Nebušický zpravodaj – zvláštní vydání/leden 2008

Plánovaná runway – posouzení vlivu na životní prostředí (EIA)

RWY EIA 2007 – připomínky k dokumentaci

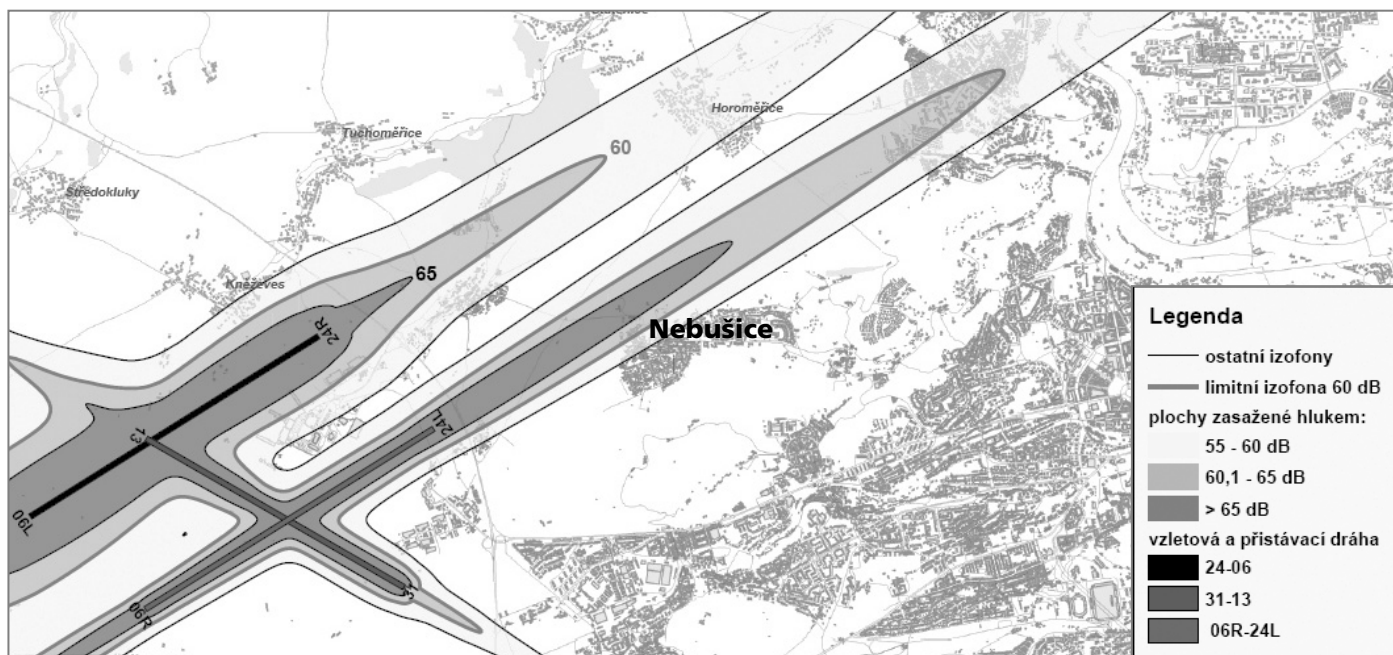
Jedna z map dokumentace. Znázorňuje hlukové izofony pro denní dobu v roce 2012 při realizaci paralelní dráhy. 60 dB je hygienický limit podle nařízení vlády 148/2006 Sb. (§ 11 odst. 6). Jedná se hodnotu průměrnou, takže to neznamená, že v ploše izofony nemůže být jednotlivý hluk vyšší, ani to neznamená, že za hranici se nemůže vyskytovat hluk 60 dB nebo i vyšší. Mapa znázorňuje situaci, kdy paralelní dráha bude využívána převážně pro přistávání. V případě, že by se i startovalo, což je velmi pravděpodobné, by izofona 60 dB zasáhla mnohem větší území Nebušic.

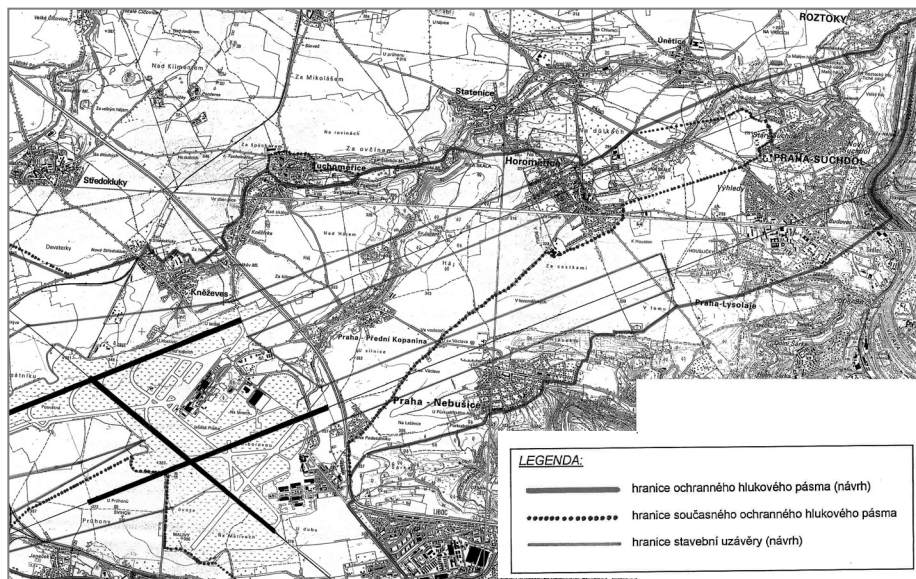
MČ Nebušice obdržela od Letiště Praha uvedenou studii Techson s Návrhem OHP. Letiště Praha doposud s MČ nejednalo o „smluvní hranici“ OHP. Vedení MČ je vázáno místním referendem snažit se všemi zákonnými prostředky zabránit realizaci paralelní RWY. V tom smyslu také vyjadřuje zásadní nesouhlas s Návrhem OHP a jeho vyhlášením vůbec. Vedení MČ odmítá kupčení s novými okny nebo jinými náhradami za cenu trvalého

hrubého zhoršení životních podmínek, znehodnocení stávajících nemovitostí, degradaci urbanistických, přírodních a rekreačních hodnot našeho území a zmaření vhodných rozvojových možností. Za stávající situace nebude MČ uzavírat s Letištěm Praha jakoukoliv dohodu o OHP.

• **A03** • Návrh ochranného hlukového pásma (OHP) (viz příloha 14 dokumentace) je koncipován k roku 2020. Tento návrh je zároveň připraven pro projednávání ve správním řízení. Upozorňujeme na to, že závěrečné stanovisko podle nyní projednávaného posouzení EIA nebude použitelné pro uvedené správní řízení (nebude splněn požadavek § 10 odst. 4 zákona 100/2001 Sb.), protože posouzení vlivů je hodnoceno pro stav k roku 2012. Bez stanoviska EIA není možné vydat rozhodnutí ve správním ani jiném řízení. Upozorňujeme předem, že případný pokus použít stanovisko hodnocení stavu k roku 2012 pro řízení týkající se stavu k roku 2020 by byl pokusem o podvod a obcházení zákona o posuzování vlivů na životní prostředí. I to je důvod, proč je nezbytné, aby MŽP nyní předloženou dokumentaci vrátilo k přepracování a doplnění posouzení (minimálně) k roku 2020, neboť již nyní je evidentní, že návrh pro správní řízení na vyhlášení OHP je už připraven.
